MINISTERIO DE ENERGÍA Y MINAS
Resolución Directoral

Nº 002 -2019-MEM/DGAAH

INFORME FINAL DE EVALUACIÓN N° 002 -2019-MEM-DGAAH/DEAH

Asunto : Informe Final de Evaluación del Informe Técnico Sustentatorio del proyecto de "Modificación del Programa de Monitoreo del Grifo en Vía Pública – Grifo Cuba", presentado por Aba Singer & Cia S.A.C.

Imagen N° 1

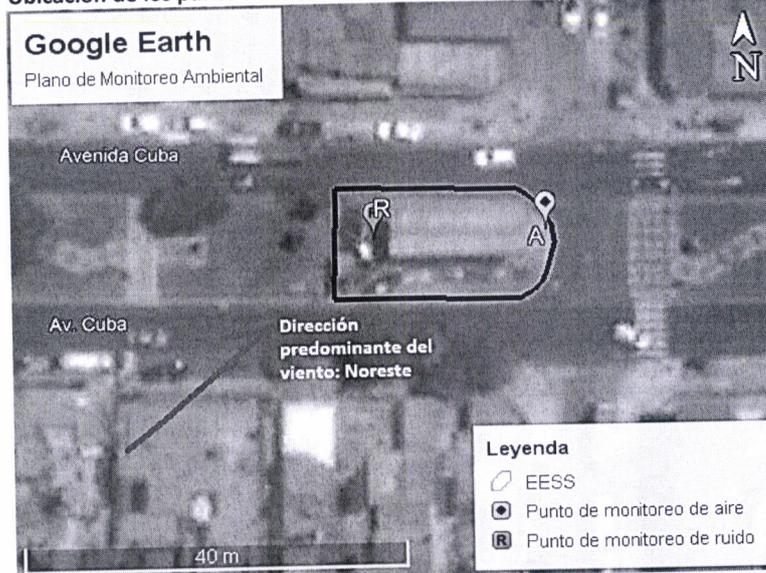
De la revisión de la ubicación propuesta del punto de monitoreo de la calidad de aire "A" en el plano PMP-01 "Monitoreo propuesto" (folio 133 del ITS 2), se advierte que si bien dicho nuevo punto de monitoreo de calidad de aire se encuentra en una zona de circulación vehicular, su ubicación es más adecuada en comparación con el punto "A-2", en tanto permitirá la continuidad del monitoreo, existiendo un menor riesgo de daño del equipo de monitoreo u otras incidencias peligrosas.

Asimismo, de la verificación de las coordenadas del punto de monitoreo de la calidad de aire "A" mediante el programa informático *Google Earth*, se evidencia que la ubicación en coordenadas UTM WGS-84 de dicho punto de monitoreo guarda correspondencia con la ubicación prevista en el plano de monitoreo PMP-01 "Monitoreo propuesto" (folio 133 del ITS 2).

De la revisión de la ubicación propuesta del punto de monitoreo de la calidad de ruido "R-1" en el plano PMP-01 "Monitoreo propuesto" (folio 133 del ITS 2) y mediante el programa informático Google Earth, se verifica que la ubicación del punto propuesto se encuentra en función de la fuente generadora de ruido (compresora), alejado de una zona de circulación vehicular.

Asimismo, de la verificación de las coordenadas del punto de monitoreo de la calidad de ruido "R" mediante el programa informático Google Earth, se evidencia que la ubicación en coordenadas UTM WGS-84 de dicho punto de monitoreo guarda correspondencia con la ubicación prevista en el plano de monitoreo PMP-01 "Monitoreo propuesto" (folio 133 del ITS 2).

Por lo expuesto, la reubicación del punto de monitoreo de aire "A" se encuentra justificada, el mismo que se ubica acorde a la dirección predominante del viento (sotavento).

En ese sentido, la reubicación del punto de monitoreo de ruido "R" se encuentra justificada, toda vez que el mismo que se encuentra ubicado en un lugar libre de obstáculos e interferencias, lo cual permitirá el monitoreo continuo para el control y seguimiento del ruido ambiental.

ANEXO 1: PROGRAMA DE MONITOREO AMBIENTAL PROPUESTO¹⁵

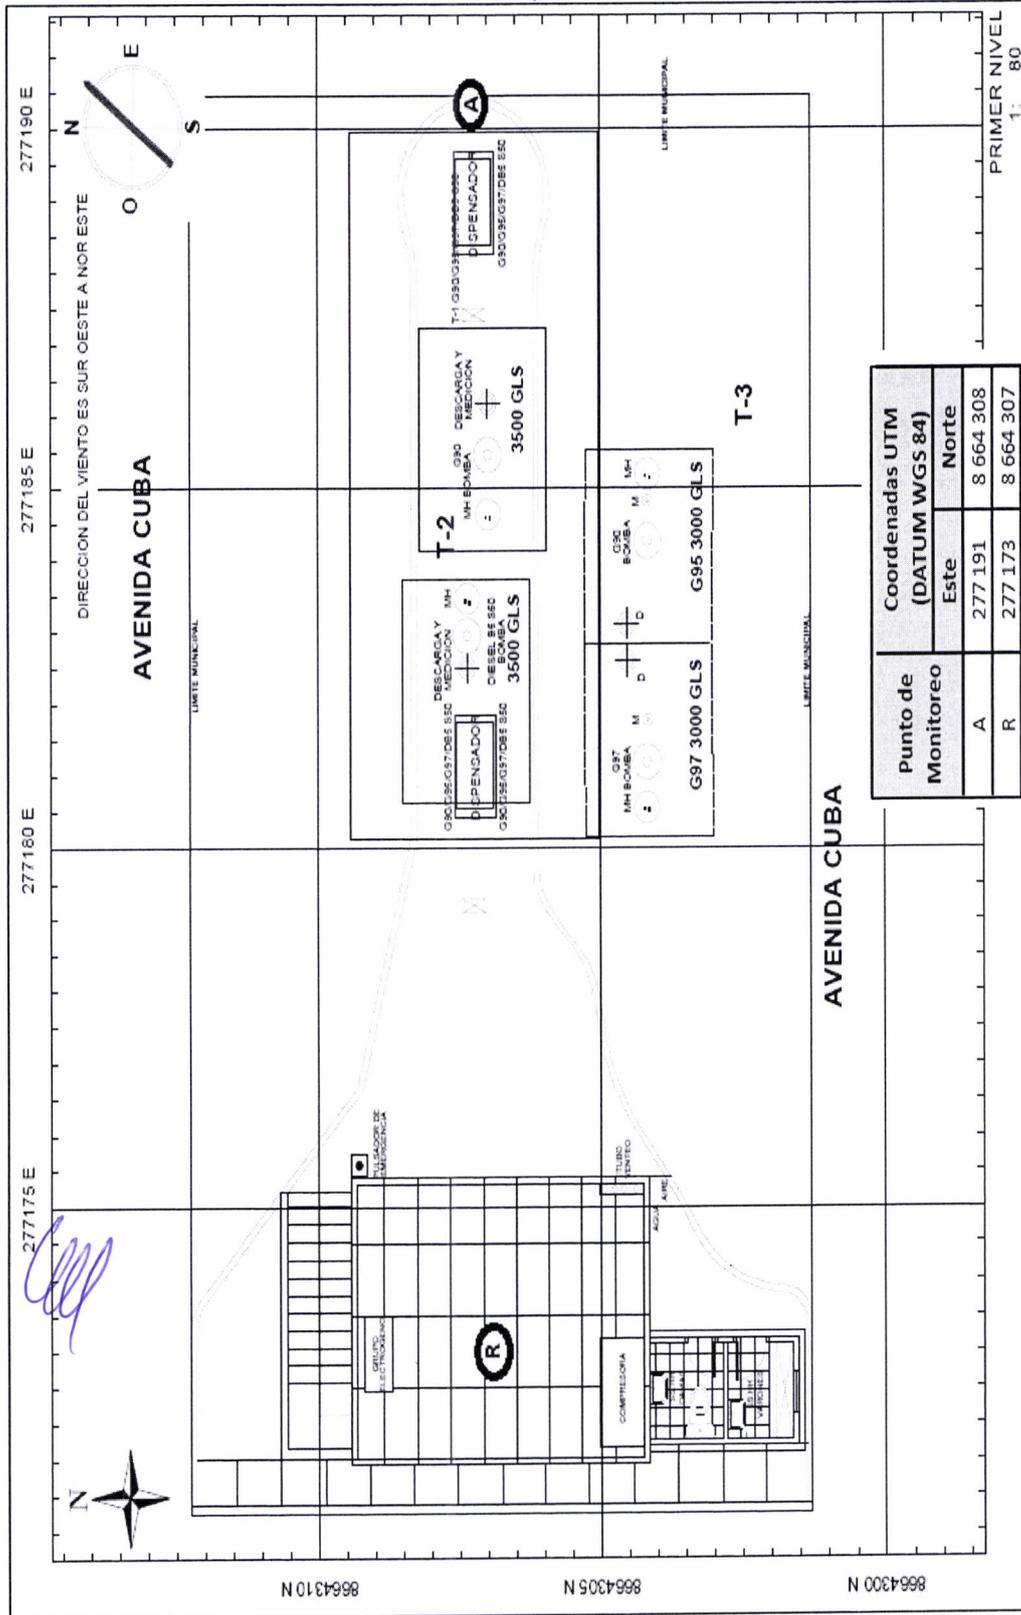
Corresponde señalar que, la modificación del programa de monitoreo de calidad de aire y ruido propuesta es concordante con lo presentado en el plano PMP-01 "Monitoreo propuesto" (folio 133 del ITS 2) conforme a lo señalado en el Anexo 1 del presente Informe.

Respecto del número de puntos de monitoreo de la calidad de aire, de la revisión del Plano PMP-01 "Monitoreo propuesto"⁷ aprobado (folio 62 del ITS 2) se advierte que se trata de un grifo ubicado en la vía pública, específicamente en la intersección de tres (3) vías de tránsito vehicular, presenta una dimensión⁸ aproximada de 253 m² y cuenta con dos (2) dispensadores de combustibles líquidos. En ese sentido, por las dimensiones y características físicas del grifo, le corresponde contar sólo con un (1) punto de monitoreo de calidad de aire, el cual deberá encontrarse ubicado de acuerdo a la dirección del viento (sotavento).

De la revisión del Plano PMP-01 "Monitoreo propuesto"⁹ aprobado, se advierte que el punto de monitoreo "A-1" se encuentra ubicado de acuerdo a la dirección del viento a barlovento y el punto de monitoreo "A-2" se encuentra ubicado de acuerdo a la dirección del viento a sotavento.

De la revisión del Plano PMP-01 "Monitoreo propuesto", se advierte que el punto de monitoreo "R-2" se encuentra ubicado en la Av. Cuba, lo que implica que se estaría realizando el seguimiento al ruido generado por los vehículos que transitan en las avenidas adyacentes al grifo y no de las fuentes generadoras propias del grifo en la vía pública; por lo tanto, la eliminación del punto de monitoreo de aire "R-2" se encuentra justificada.

Por lo tanto, en atención a las características del grifo en la vía pública materia de evaluación, la eliminación del punto de monitoreo de calidad de aire "A-1" se encuentra justificada, toda vez que dicho punto se encuentra ubicado a barlovento.
